**Adquisición de Servicios de
perforación de pozos
geotérmicos**

LPI No: *CE-018T0K001-12-2023*

Contratante: Instituto Nacional de Electricidad y Energías Limpias

Segunda Adenda a los Documentos de Licitación

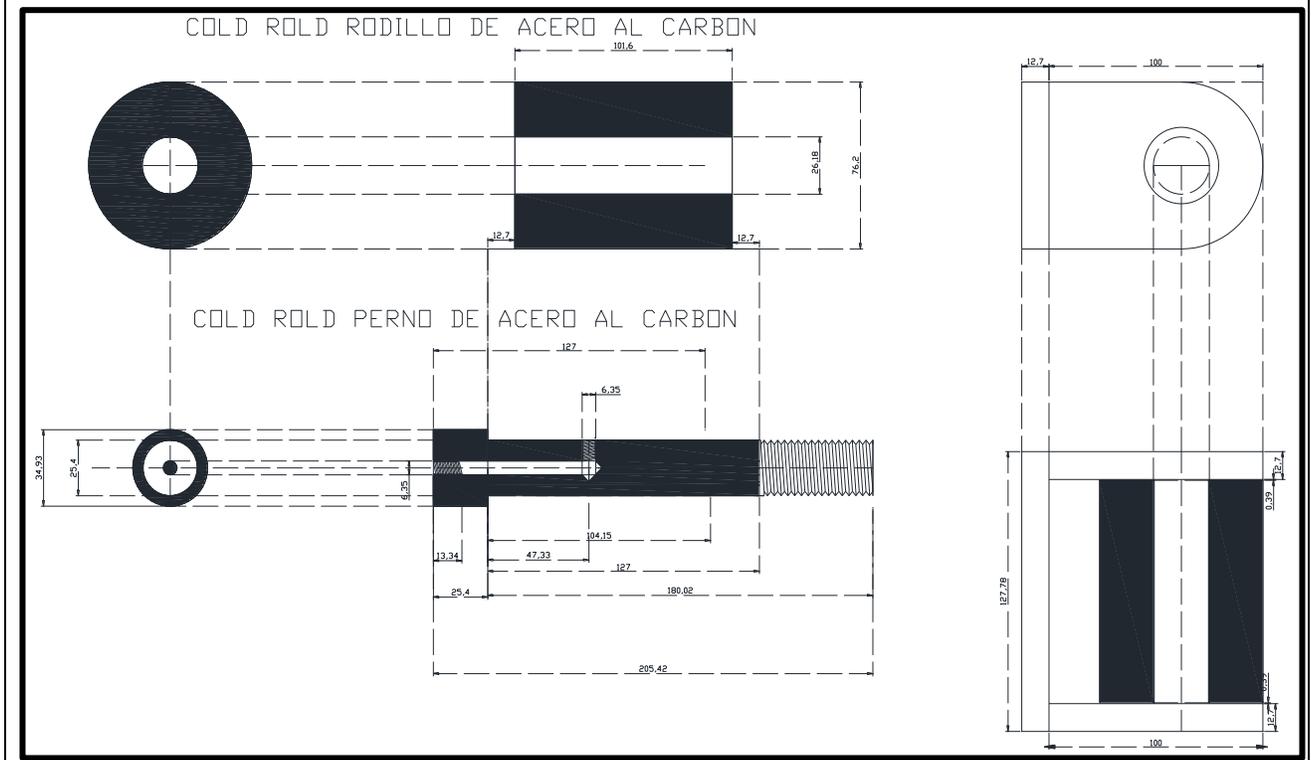
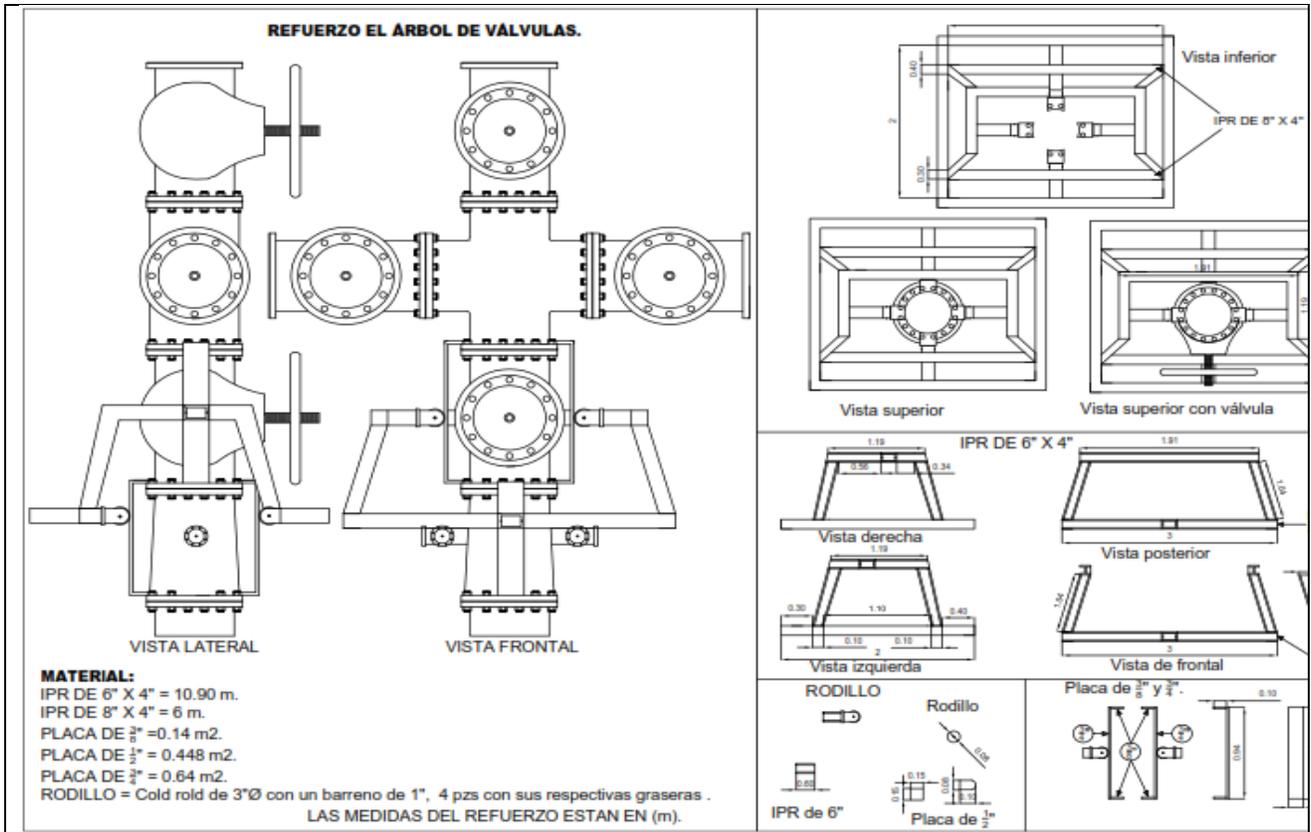
Referencia	DICE	MODIFICACIÓN
Sección VII. Especificaciones Técnicas de Desempeño y Diseños, numeral VII.3.7.3 Tolerancias en Perforación direccional.	VII.3.7.3 Tolerancias en Perforación direccional Para el caso de pozos direccionales, la perforación debe ser con incremento de ángulo de desviación constante, con control de la desviación y rumbo hasta obtener el ángulo máximo programado, continuar manteniendo ángulo y rumbo, hasta alcanzar el desplazamiento horizontal y el objetivo de acuerdo al	VII.3.7.3 Tolerancias en Perforación direccional Para el caso de pozos direccionales, la perforación debe ser con incremento de ángulo de desviación constante, con control de la desviación y rumbo hasta obtener el ángulo máximo programado, continuar manteniendo ángulo y rumbo, hasta alcanzar el desplazamiento horizontal y el objetivo de acuerdo al

<p>programa que debe elaborar el Proveedor de Servicios, para revisión de la Contratante, el cual debe cumplir con lo siguiente: incremento máximo permisible de ángulo de inclinación de 2° cada 30 m.</p> <p>El pozo debe ser perforado en forma vertical con las tolerancias permisibles, hasta el punto de inicio (KOP) de la desviación y continuar con la trayectoria direccional programada. La tolerancia máxima permisible hasta el inicio de la desviación (KOP) del pozo será de 2°</p> <p>Las herramientas, el método para la perforación y evaluación de parámetros de la desviación serán proporcionadas por Proveedor de Servicios, cuyo costo debe estar incluido en el precio unitario por metro de perforación direccional controlada, en apego al catálogo de conceptos.</p> <p>El trabajo de perforación direccional se hará empleando motor de fondo y registrador continuo Measurement While Drilling (MWD) o equivalente, para alcanzar el ángulo máximo de inclinación y rumbo programados del objetivo, tomando los registros de ángulo y rumbo cada 30 m, una vez alcanzado el ángulo máximo de inclinación la toma de registros de ángulo y rumbo será cada 100.0 m hasta la profundidad total programada; dependiendo de la temperatura que se presente en el agujero, podrá utilizar el registrador de toma sencilla (single shot) o equivalente. (se debe considerar que se tendrán temperaturas de hasta 250 °C).</p> <p>El Proveedor de Servicios incluirá, en la descripción del procedimiento constructivo, el programa direccional de los pozos, que empleará para la realización de los trabajos, para lo cual el Contratante le indicará los datos de coordenadas de los pozos en superficie y del objetivo, así como las profundidades de los diferentes puntos de interés.</p>	<p>programa que debe elaborar el Proveedor de Servicios, para revisión de la Contratante, el cual debe cumplir con lo siguiente: incremento máximo permisible de ángulo de inclinación de 2° cada 30 m.</p> <p>El pozo debe ser perforado en forma vertical con las tolerancias permisibles, hasta el punto de inicio (KOP) de la desviación y continuar con la trayectoria direccional programada. La tolerancia máxima permisible hasta el inicio de la desviación (KOP) del pozo será de 2°</p> <p>Las herramientas, el método para la perforación y evaluación de parámetros de la desviación serán proporcionadas por Proveedor de Servicios, cuyo costo debe estar incluido en el precio unitario por metro de perforación direccional controlada, en apego al catálogo de conceptos.</p> <p>El trabajo de perforación direccional se hará empleando motor de fondo y registrador continuo Measurement While Drilling (MWD) o equivalente, para alcanzar el ángulo máximo de inclinación y rumbo programados del objetivo, tomando los registros de ángulo y rumbo cada 30 m, una vez alcanzado el ángulo máximo de inclinación la toma de registros de ángulo y rumbo será cada 100.0 m hasta la profundidad total programada; dependiendo de la temperatura que se presente en el agujero, podrá utilizar el registrador de toma sencilla (single shot) o equivalente. (se debe considerar que se tendrán temperaturas de hasta 250 °C).</p> <p>El Proveedor de Servicios incluirá, en la descripción del procedimiento constructivo, el programa direccional de los pozos, que empleará para la realización de los trabajos, para lo cual el Contratante le indicará los datos de coordenadas de los pozos en superficie y del objetivo, así como las profundidades de los diferentes puntos de interés.</p> <p>Con respecto al radio de tolerancia no excederá de 25.0 m con respecto de las coordenadas del objetivo, dicho programa debe ser incluido en el procedimiento constructivo de la propuesta técnica.</p>

Elaboró:	Revisó:	Autorizó:		
	Proyecto:		Fecha:	Rev: 01-REVISIÓN	
	Título del plano:		Escala:	No. de plano: OM-02	
	INSTALACIONES SUPERFICIALES ARREGLO PARA TOMA DE MEDICIÓN DE PRESIÓN CRÍTICA		Acotaciones: mm	Hoja: 1 de 2

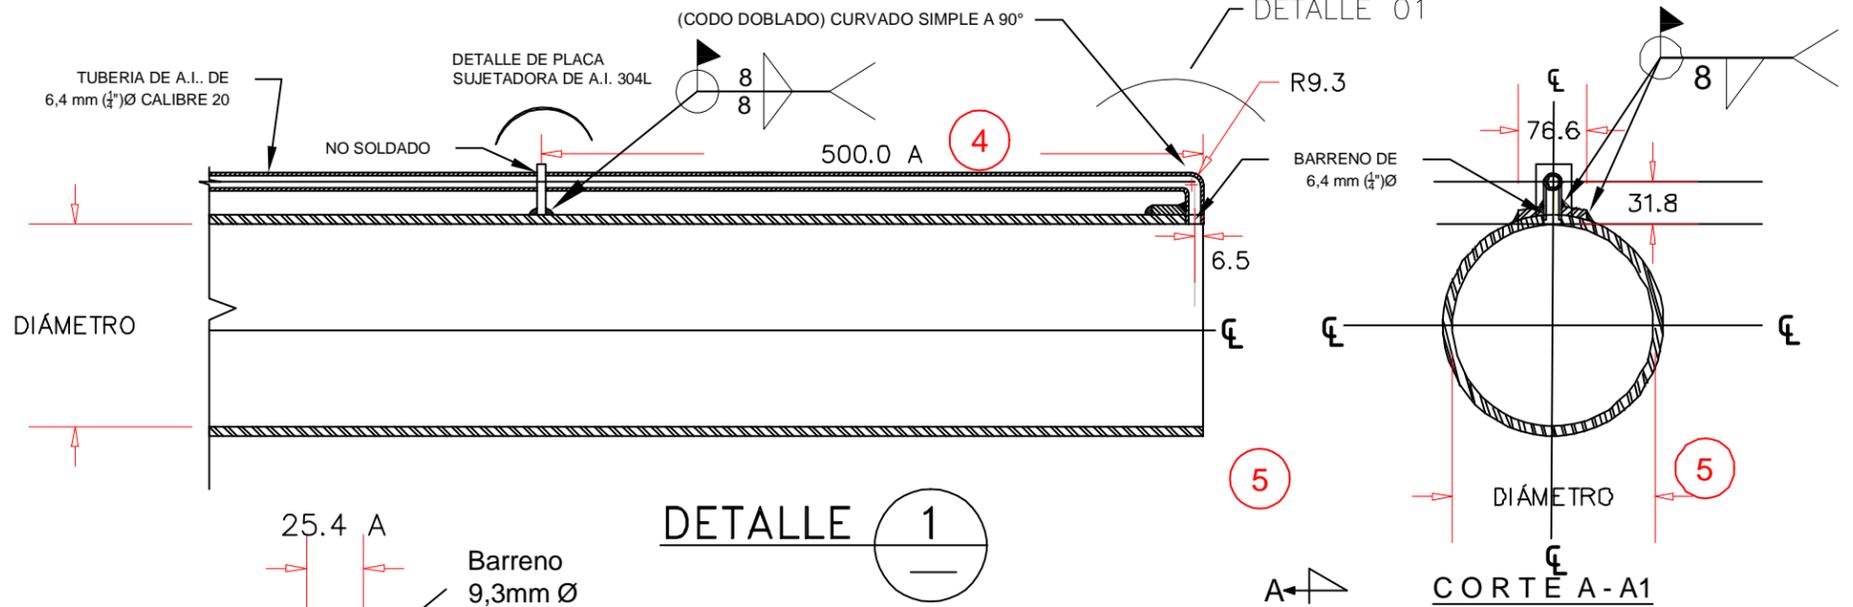
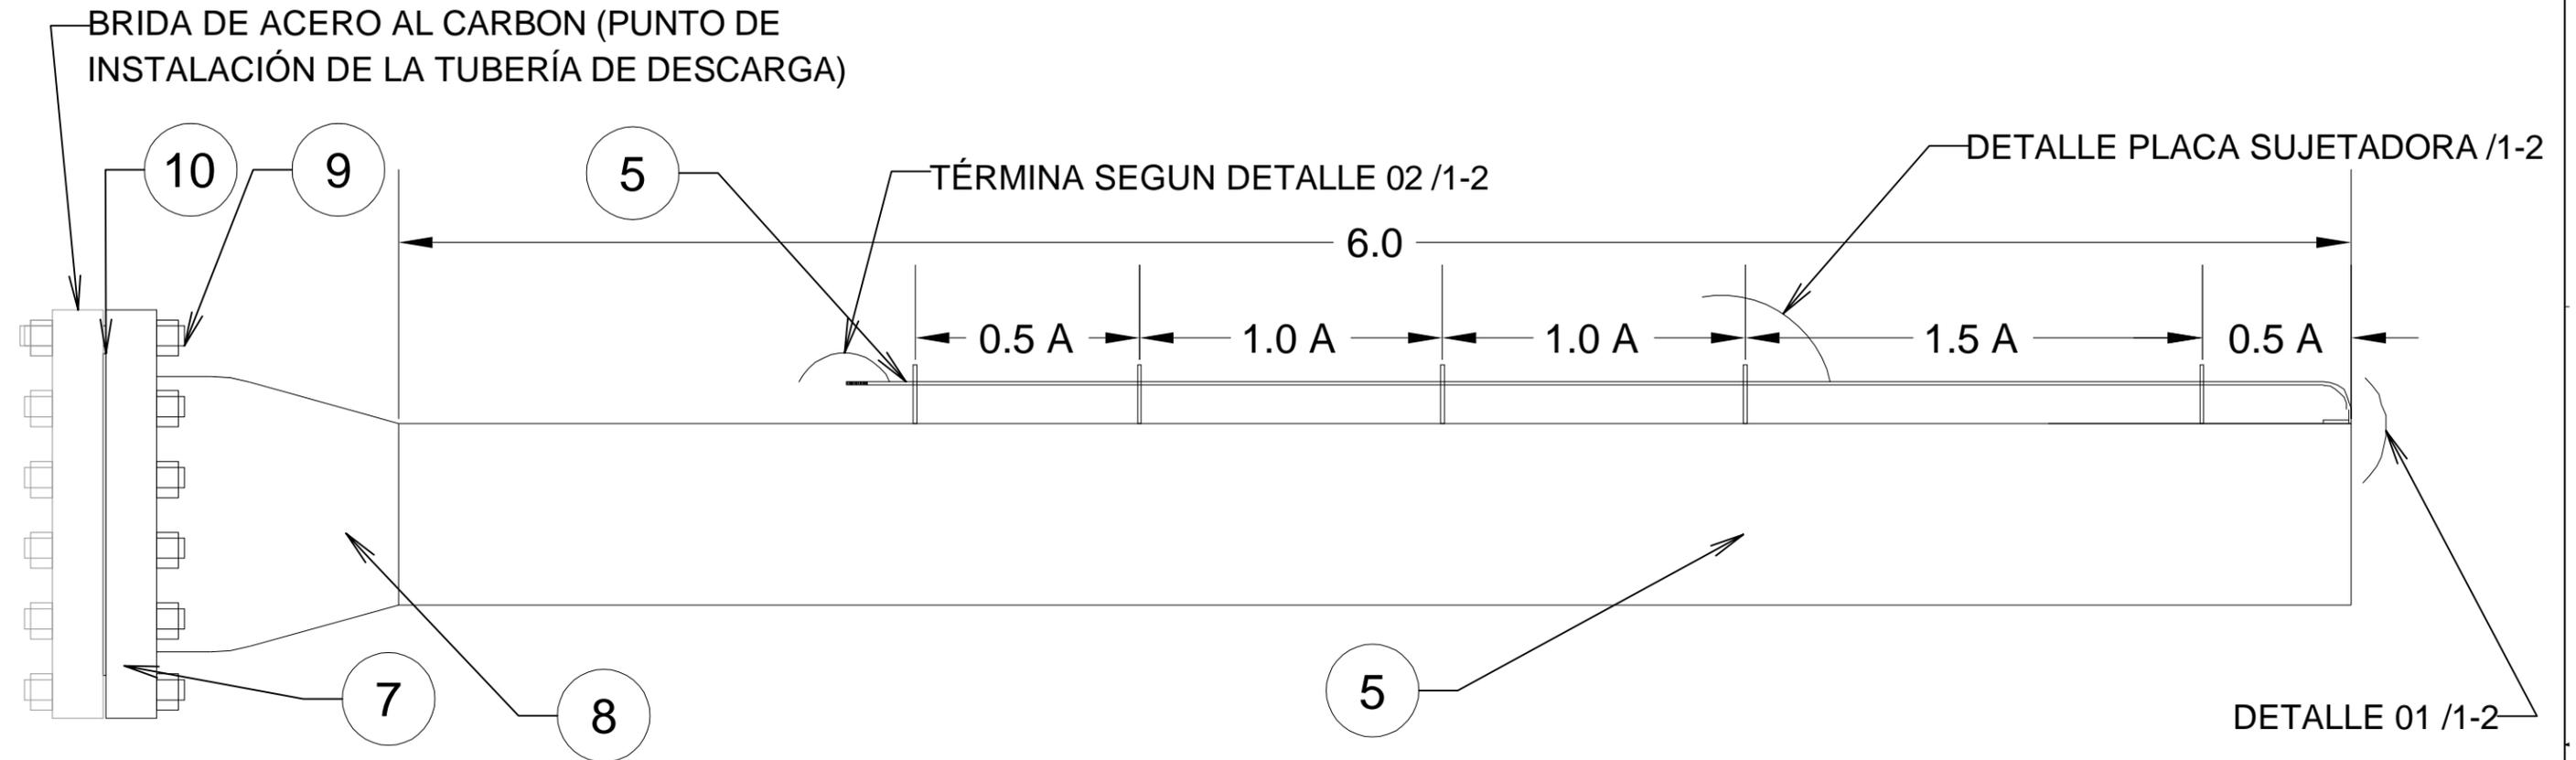
Referencia	DICE	MODIFICACIÓN
Anexo 10. Diagrama tentativo de instalación del equipo para la prueba de producción del pozo.		Se anexan (de las páginas 13/26 a 26/26), los planos OM-02, OM-03, OM-04, OM-05, OM-06, OM-07 y OM-08 en formato PDF.
